RECUEIL DES AVIS ISSUS DE LA CONSULTATION AUPRÈS DES MINISTÈRES ET ORGANISMES

**Objet : Questions et commentaires additionnels concernant la conformité de l'étude
d'impact à la directive fédérale**
Projet Rabaska – Implantation d'un terminal méthanier à Lévis

Projet Rabaska
Implantation d'un terminal méthanier et d'infrastructures connexes sur le
territoire de la Ville de Lévis (3211-04-039)

**PROJET RABASKA – IMPLANTATION D'UN TERMINAL MÉTHANIER ET
D'INFRASTRUCTURES CONNEXES SUR LE TERRITOIRE DE LA VILLE DE LÉVIS
(3211-04-039)**

Figure 1. Concentration maximale (CH4), 1 heure

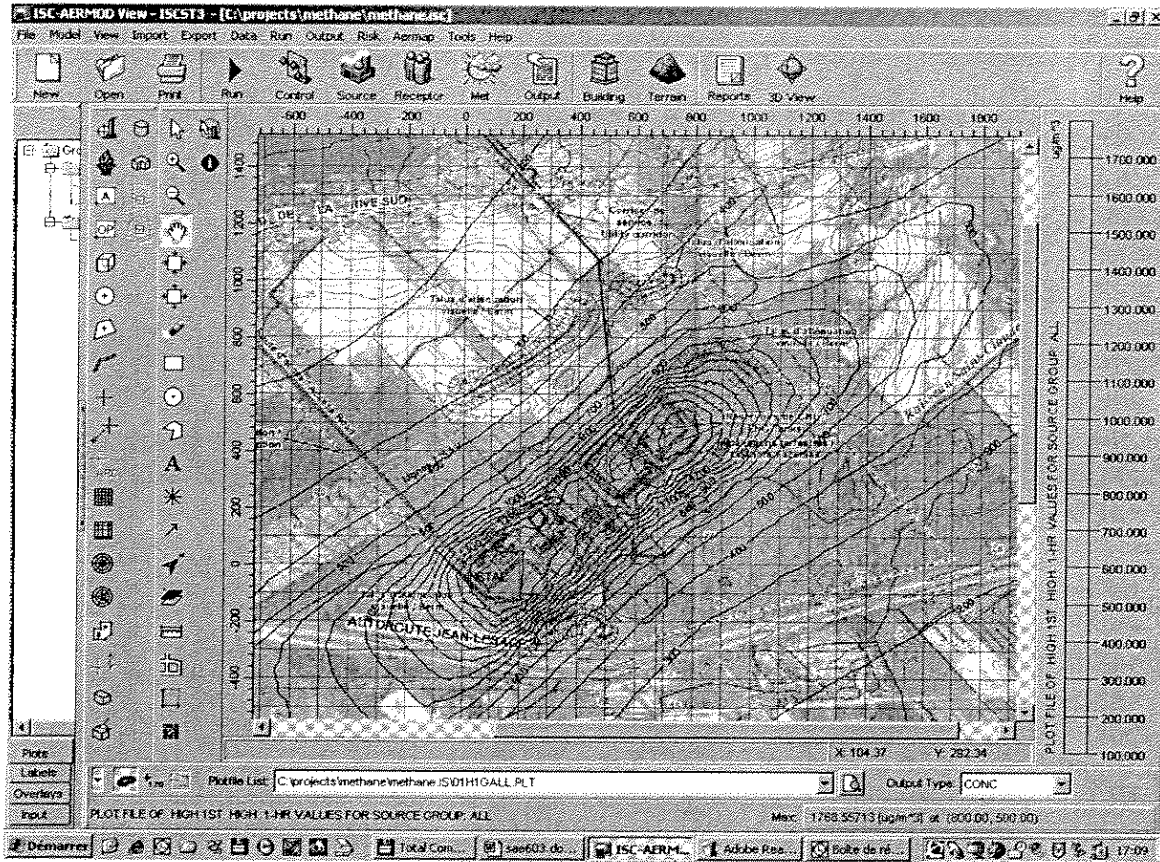
4. La figure 1 montre les isoplèthes des concentrations maximales sur une heure. La plus haute concentration est sur le site même et atteint environ 1800 µg/m³. Aux résidences le long du chemin St-Roch, les valeurs maximales sont d'environ 800 µg/m³.
